LAPORAN

**PEMASANGAN ELEKTRIK UNTUK
PROJEK KLINIK KESIHATAN JENIS 3,
CERMAI 2 (12CE, 5DCE) DAN KUARTERS (2D, 8D, 16G),
BANDAR SERI PUTRA, HULU LANGAT,
SELANGOR DARUL EHSAN.**

29HB. JUN, 2010.

No. Laporan : FSq_KTK_14/2010/02/B

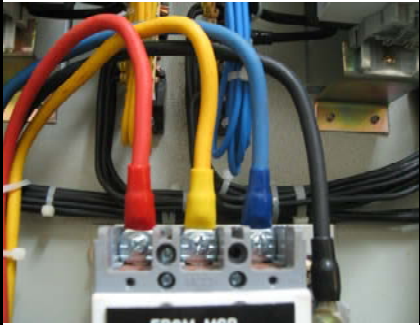
Bil	Gambar	Lokasi / Penemuan / Ulasan	Tahap Kerosakan / Isu / Cadangan Penambahbaikan
E6.		Lokasi: Dinding Luar Bangunan. Penemuan: Ketinggian <i>test joint</i> bagi Sistem Penangkap Kilat kurang daripada 2500 mm daripada aras lantai. Ulasan: Spesifikasi JKR L-S9, Section 5.0. Each down conductor shall be provided with a testing joint along the route of the down conductor. The testing joints shall be of purpose made copper clamps. Unless otherwise specified, each testing joint shall be installed at 2500mm above the ground level.	Tahap Kerosakan: 2 Isu: Pembinaan Cadangan Penambahbaikan: Semua bahan, kelengkapan dan kaedah pemasangan sistem elektrik mestilah memenuhi kehendak Spesifikasi JKR. Rujukan : Spesifikasi JKR L-S9, Section 5.0.

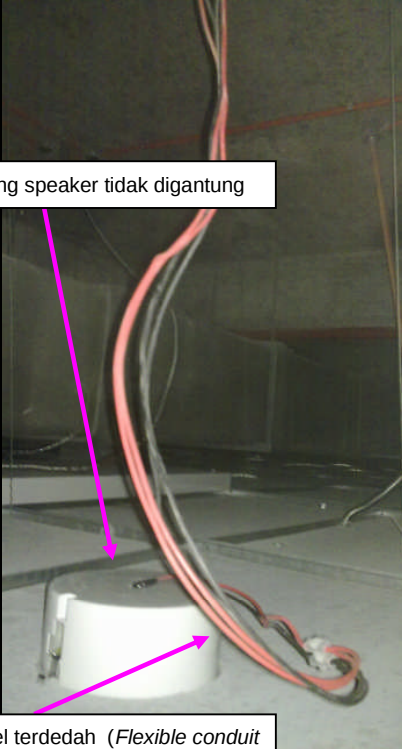
Bil	Gambar	Lokasi / Penemuan / Ulasan	Tahap Kerosakan / Isu / Cadangan Penambahbaikan
E10.	 Cable tie jenis plastik	Lokasi: Dalam peparit kabel di Bilik Papan Suis Utama. Penemuan: Menggunakan <i>cable tie</i> jenis plastik untuk mengikat kabel (FR) pada <i>cable tray</i>. Ulasan: Spesifikasi JKR L-S1, Section 9.4. <i>Cables installed on walls shall be fixed by means of copper clips or copper saddles at appropriate spacing. The clips or saddles shall be secured by means of brass screws. Where cables are installed on cable trays, they shall be clipped at appropriate spacing by means of copper saddles. The saddles shall be secured by means of brass bolts and nuts.</i> Spesifikasi JKR L-S1, Section 9.7. <i>Fixing clips and cleats for cables on trays shall be installed by means of bolts, washers and nuts.</i>	Tahap Kerosakan: 2 Isu: Pembinaan Cadangan Penambahbaikan: Semua bahan, kelengkapan dan kaedah pemasangan sistem elektrik mestilah memenuhi kehendak Spesifikasi JKR. Rujukan : 1. Spesifikasi JKR L-S1 (April 1999) Section 9.4. 2. Spesifikasi JKR L-S1 (April 1999) Section 9.7.

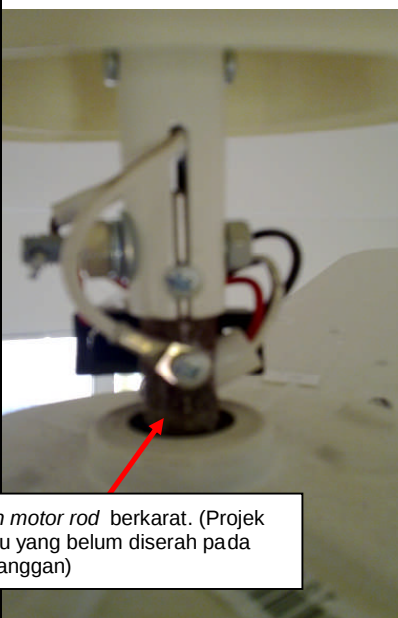
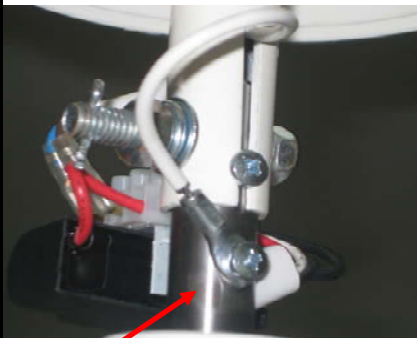
Bil	Gambar	Lokasi / Penemuan / Ulasan	Tahap Kerosakan / Isu / Cadangan Penambahbaikan
E11.	 Bahagian Hadapan PSU  Bahagian Belakang PSU	Lokasi : Bilik Papan Suis Utama. Penemuan : Ruang sempit. Ulasan : Peraturan-peraturan Elektrik 1994, Peraturan 37(c). 37. Mana-mana bahagian sesuatu pemasangan yang papan suis atau kelengkapan dipasang di dalam mana-mana premis :- (c) hendaklah cukup dimensinya bagi mengadakan ruang yang cukup bagi mengendalikan atau penyenggaraan yang selamat.	Tahap Kerosakan : 2 Isu : Rekabentuk Cadangan Penambahbaikan: Saiz papan suis utama bergantung pada nilai beban. Perancangan yang teliti perlu dilaksanakan semasa proses rekabentuk bagi memastikan bilik elektrik mempunyai ruang yang cukup untuk pengendalian dan senggaraan. Rujukan: Peraturan-peraturan Elektrik 1994, Peraturan 37(c).

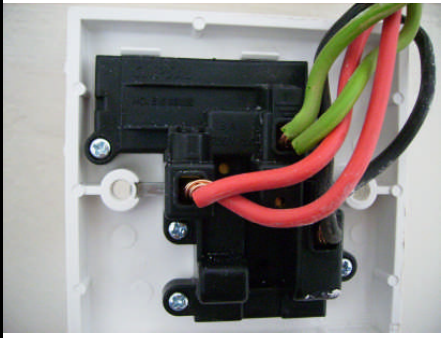
Bil	Gambar	Lokasi / Penemuan / Ulasan	Tahap Kerosakan / Isu / Cadangan Penambahbaikan
E16.		Lokasi: Bilik Papan Suis Utama dan lokasi-lokasi lain. Penemuan: Tidak memasang <i>copper bridge</i> pada sebahagian sambungan antara <i>trunking</i>. Ulasan: Spesifikasi JKR L-S1, Section 9.6. <i>All trunking joints shall be bridged by means of tinned copper tape of dimension not less than 25 mm x 3 mm.</i>	Tahap Kerosakan: 2 Isu: Pembinaan Cadangan Penambahbaikan: Semua bahan, kelengkapan dan kaedah pemasangan sistem elektrik mestilah memenuhi kehendak Spesifikasi JKR. Rujukan: Spesifikasi JKR L-S1, Section 9.6. (April 1999).
E17.	RUJUK LAPORAN PEMERIKSAAN BARANGAN PENGGUNAAN BAHAN-BAHAN MANDATORI JKR ELEKTRIK (FSq-5e).	Lokasi: Tapak Projek. Penemuan: Terdapat 4 penemuan penggunaan jenama/model bahan/barangan yang TIDAK BERDAFTAR DENGAN EMAL JKR Elektrik. Ulasan: Semua ulasan penemuan rujuk Laporan Pemeriksaan Barangan Penggunaan Bahan-bahan Mandatori JKR Elektrik (FSq-5e).	Tahap Kerosakan: 3 Isu: Penggunaan bahan Cadangan Penambahbaikan: - Gunakan jenama dan model bahan/barangan yang telah berdaftar dengan Unit Standard Pengujian dan Makmal. - Jenama dan model bahan/barangan tersebut boleh dirujuk dalam laman web EMAL JKR Elektrik.
